**Progetto per la ristrutturazione con ripristino della potenzialità  
di allevamento e contestuale variante al PdC n. 20-010  
del 15-02-2021 del centro zootecnico ubicato in Via Liuzzi 9,  
Comune di Cadelbosco di Sopra (RE)**

**Risposta ai chiarimenti richiesti**

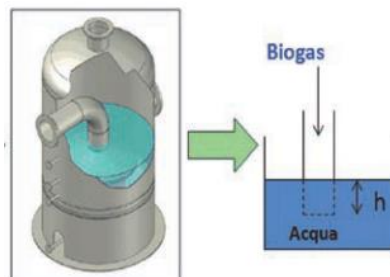
*Specificare se nel fermentatore e nel post fermentatore saranno previste valvole di sovrappressione del biogas*

Nella gestione di un impianto a biogas una condizione di fermo motore può comportare l'aumento della pressione all'interno dei digestori, a causa del mancato utilizzo del biogas che continua a prodursi durante la fermentazione delle biomasse.

Per evitare una sovrappressione che potrebbe portare al cedimento della cupola gasometrica, i digestori sono dotati di sensori di pressione e di una valvola di sicurezza. Mentre i sensori mantengono il monitoraggio continuo della pressione all'interno dei digestori, l'elemento principale del sistema è rappresentato dalla valvola di sicurezza (guardia idraulica). La guardia idraulica è un elemento estremamente affidabile e semplice: un contenitore chiuso viene riempito parzialmente di acqua, fino al raggiungimento di un livello prestabilito, calcolato in funzione della pressione che deve essere compensata. Quando la pressione del biogas supera il

livello soglia della pressione idrostatica generata dalla colonna d'acqua, il biogas gorgoglia e viene espulso attraverso lo scarico della guardia idraulica (vedi disegno di seguito).

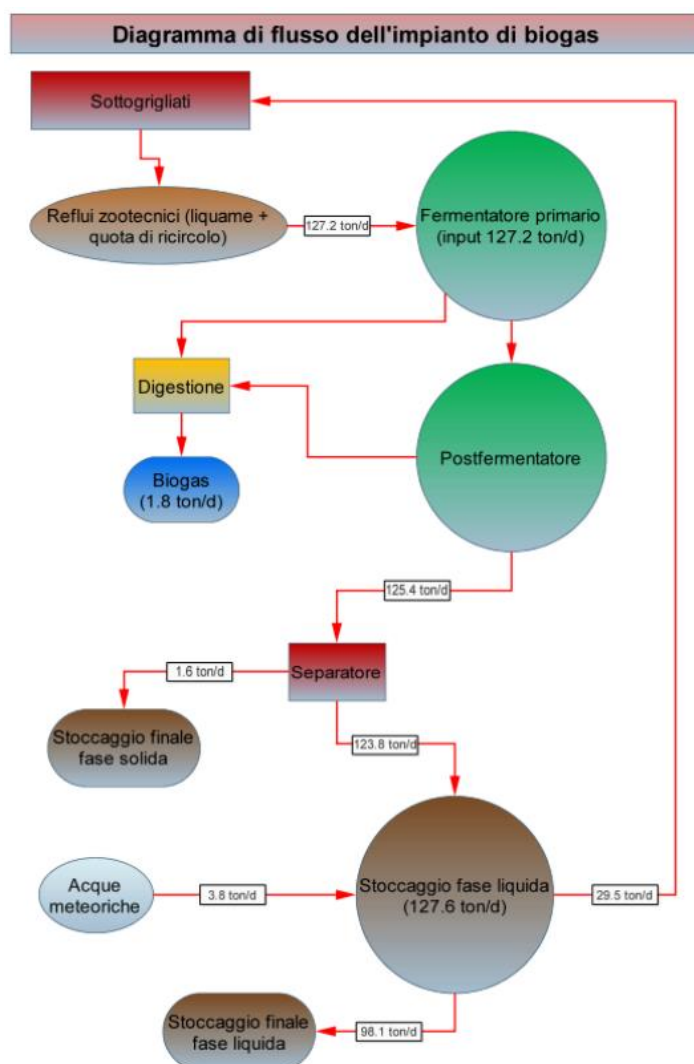
*Precisare le modalità di rilancio del digestato al separatore. L'impianto di desolfurazione del biogas viene definito genericamente come impianto ad aria. Specificare il funzionamento e se sono presenti filtri a carboni attivi o altri sistemi di trattamento;*

- a) Il rilancio del digestato dal post fermentatore al separatore avviene direttamente. Tutte le operazioni vengono governate dal PLC (Programmable Logic Controller) che gestisce l'intero impianto di cogenerazione: il sistema provvede all'apertura dello scarico del post fermentatore, quindi viene attivato il gruppo di pompaggio che trasferisce il digestato al separatore. Un sensore di pressione controlla che il flusso non ecceda la capacità operativa del separatore.

- b) Per quanto concerne la desolfurazione del biogas, questa avviene tramite l'adduzione controllata di piccole quantità d'aria ambientale ai fermentatori, grazie alle quali i batteri sulfurei (*Sulfobakter oxydans*) trasformano l'acido solfidrico e l'ossigeno contenuto nell'aria in zolfo ed acqua. Lo zolfo, in seguito, si separa dal biogas in forma di uno strato giallastro e viene asportato insieme al liquido fermentato. La soffiante aspira aria attraverso alcuni filtri ed è regolata in modo tale da immettere al massimo il 4-6% d'aria in relazione al biogas presente nella vasca. La quantità d'aria aggiunta viene dosata automaticamente usando un dispositivo che rileva il volume del flusso dell'aria immessa a seconda dei valori (CH<sub>4</sub>, H<sub>2</sub>S e O<sub>2</sub>) che lo stesso macchinario monitora in continuo. Viene scongiurata così la creazione di un gas esplosivo (il biogas è esplosivo quando si forma una miscela composta da 6% - 12% di metano e 88% - 94% di aria). Inoltre una valvola d'arresto chiude i tubi dell'aria nel caso in cui la soffiante dovesse avere un malfunzionamento. Con un dosaggio appropriato si può raggiungere una quota di desolfurazione dell'80%, che corrisponde ad un contenuto effettivo di zolfo di 0,01% (valore prescritto dalla legge 0,1%). Non risulta necessario provvedere ad altri sistemi di trattamento per la desolfurazione del biogas.

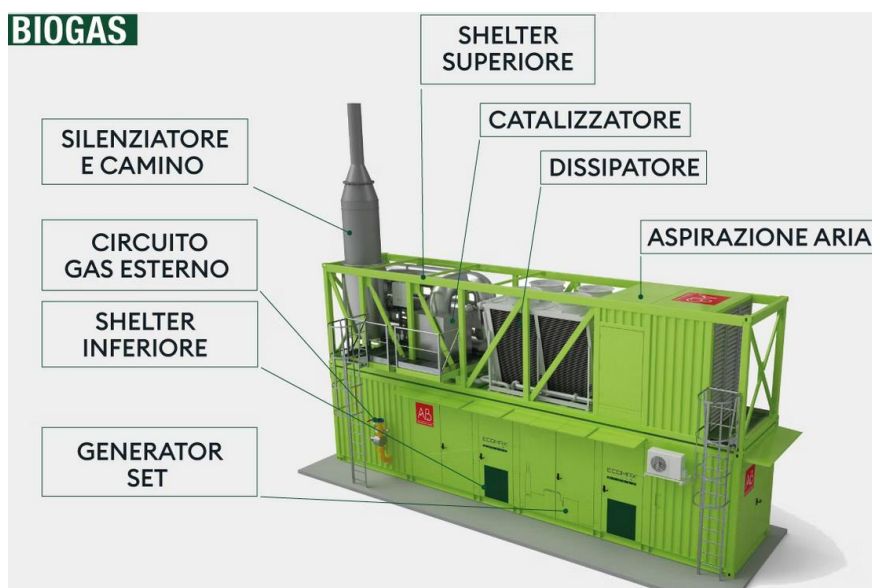
*In materia di emissioni in atmosfera specificare se il motore è dotato di marmitta catalitica*

Tuttavia tale tipologia di impianto (motori fissi a combustione interna di potenza termica nominale inferiore o uguale a 3 MW) è comunque tenuta al rispetto di una serie di valori di emissione, riferiti ad un tenore volumetrico di ossigeno del 3% nell'effluente gassoso:

Per rispettare i parametri sopra riportati il motore deve necessariamente essere equipaggiato di marmitta catalitica; di fatto la Ditta costruttrice fornisce il cogeneratore in un container insonorizzato contenente il motore e tutti gli impianti accessori (compresa la marmitta catalitica).

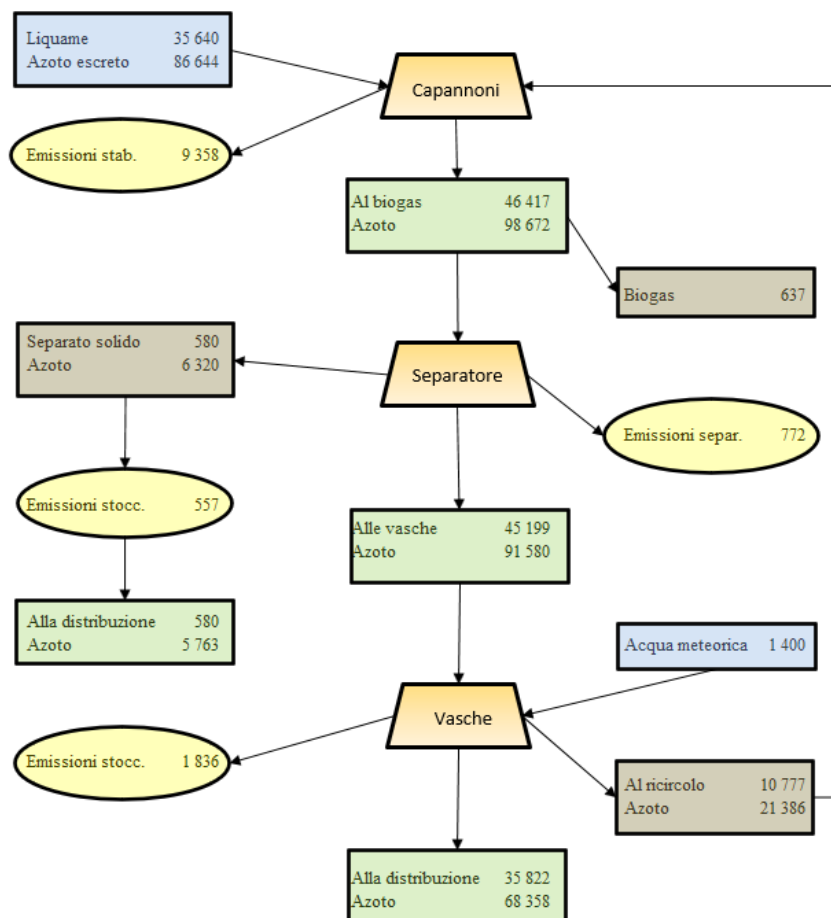
*Dal momento che l'impianto di biogas rappresenta l'unico sistema di abbassamento dell'impatto odorigeno dell'allevamento, messo in atto dall'azienda, si chiede di chiarire quali interventi, procedure e con quali tempistiche, siano previsti nel caso di fermo impianto, ridotta efficienza di produzione o comunque discontinuità di funzionamento.*

*Fra le varie ipotesi di funzionamento, ad esempio, un caso eclatante è sicuramente rappresentato dall'ammoniaca, che fornisce capacità tampone al digestante, ma esercita un'azione inibitoria in concentrazioni troppo elevate, che possono innescare effetti sull'attività dei microrganismi al punto da provocare una ridotta funzionalità dell'impianto; per tale situazione risulta opportuno precisare come questo controllo, in relazione all'efficienza dell'impianto di biogas, sarà mantenuto al fine di un suo funzionamento ottimale.*

Per quanto concerne l'ipotesi di malfunzionamento dovuto ad un eccesso di ammoniaca, può essere considerato che la presenza di tale composto è comunque importante, in quanto assolve le funzioni di tamponare la massa all'interno del digestore e compensare l'accumulo di acidi grassi volatili, mantenendo stabile il pH.

Tuttavia un'elevata concentrazione di ammoniaca risulta dannosa per il processo fermentativo, in quanto tende a inibire i batteri acidogeni e metanigeni. A tale proposito le soglie di concentrazione da considerare sono le seguenti:

- da 200 a 1500 mg/l mai tossica;
- da 1500 a 3000 mg/l inibente se il pH è inferiore a 7.4;
- oltre 3000 mg/l sempre inibente.
